福島第一原子力発電所 特定原子力施設に係る実施計画変更比較表（第三章 第1編）

福島第一原子力発電所 特定原子力施設に係る実施計画変更比較表（第Ⅲ章 第1編）

福島第一原子力発電所 特定原子力施設に係る実施計画変更比較表（第Ⅲ章 第3編 2. 1. 1 放射性固体廃棄物等の管理）

図2. 1. 1-2-2 瓦礫類の線量区分毎の想定保管量と保管容量の比較

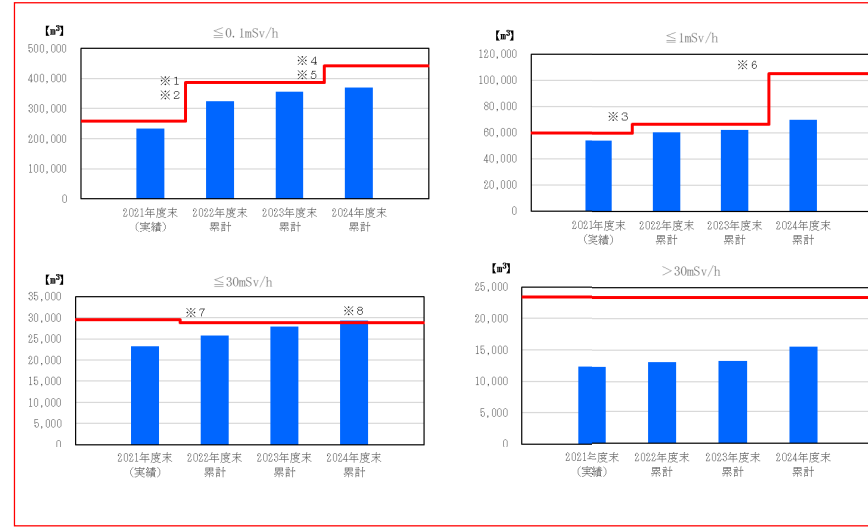
- ※1 固体廃棄物貯蔵庫第9棟の一部に放射性固体廃棄物を保管することによる減少及び使用済保護衣等一時保管エリアd,eを瓦礫類一時保管エリアd,eへ変更することによる増加
- ※2 使用済保護衣等一時保管エリアm,nを瓦礫類一時保管エリアm,nへ変更することによる増加
- ※3 瓦礫類一時保管エリアQの解除による減少。超過分は上位の線量区分へ移動させることで、保管容量の超過を回避

- 図2. 1. 1-2-2 瓦礫類の線量区分毎の想定保管量と保管容量の比較
- ※1：瓦礫類一時保管エリアBB, CC, DD1, DD2, EE1, EE2, k, lの運用を開始することによる増加
  - ※2：瓦礫類一時保管エリアAA, dの保管容量を増加させた運用を開始することによる増加。瓦礫類一時保管エリアF1の受入目安表面線量率変更に伴う増加
  - ※3：瓦礫類一時保管エリアm, nの保管容量を増加させた運用を開始することによる増加
  - ※4：瓦礫類一時保管エリアA2に保管を開始することによる増加
  - ※5：固体廃棄物貯蔵庫第10-C棟の運用を開始することによる増加
  - ※6：固体廃棄物貯蔵庫第10-A棟, 固体廃棄物貯蔵庫第10-B棟の運用を開始することによる増加
  - ※7：瓦礫類一時保管エリアF1の受入目安表面線量率変更に伴う減少
  - ※8：超過分は上位の線量区分へ移動させることで、保管容量の超過を回避
  - ※：固体廃棄物貯蔵庫第9棟の保管容量は容器収納での保管を前提に、8,400m³/階で想定

保管量及び保管容量の更新  
記載の適正化

図2. 1. 1-2-4 使用済保護衣等の想定保管量と保管容量の比較

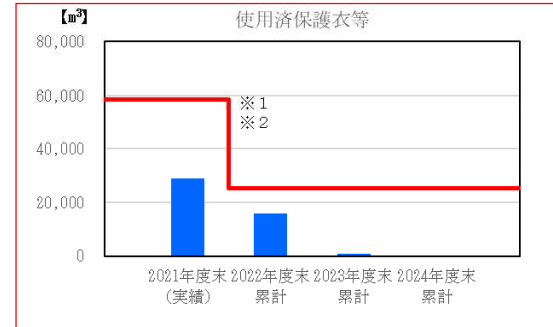
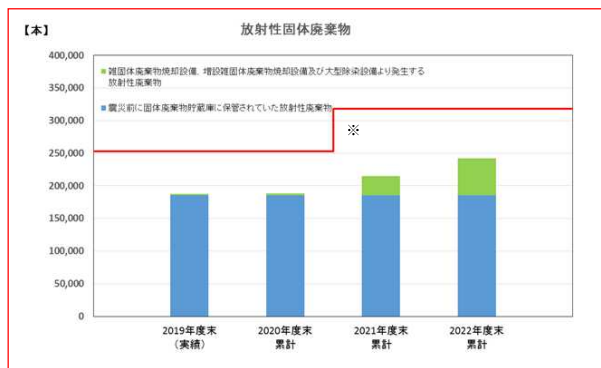
※ 使用済保護衣等一時保管エリア d, e, m, n を瓦礫類一時保管エリア d, e, m, n へ変更することによる減少

※1：一時保管エリア A A, k, l は、瓦礫類と使用済保護衣等を保管するが、主に瓦礫類の保管をすることから、その保管容量は除外

※2：一時保管エリア c, g の解除及び一時保管エリア i の一部を瓦礫類一時保管エリア A A へ変更することによる減少

保管量及び保管容量の更新記載の適正化

図2. 1. 1-2-5 放射性固体廃棄物の想定発生量と保管容量の比較

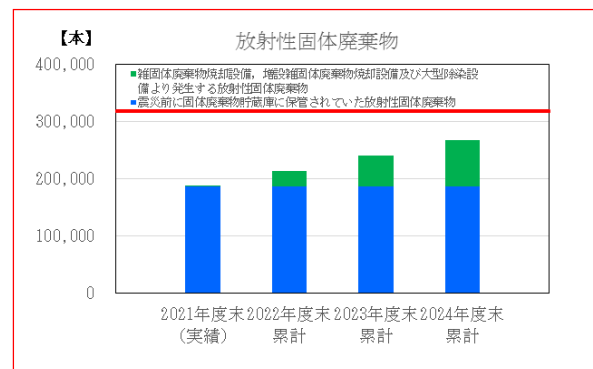
※1 固体廃棄物貯蔵庫第9棟の一部に放射性固体廃棄物を保管することによる増加

※ 固体廃棄物貯蔵庫第9棟の保管容量は金属容器での収納を前提に、2000 ドラム缶 65,800 本相当/階で想定

保管量及び保管容量の更新記載の適正化
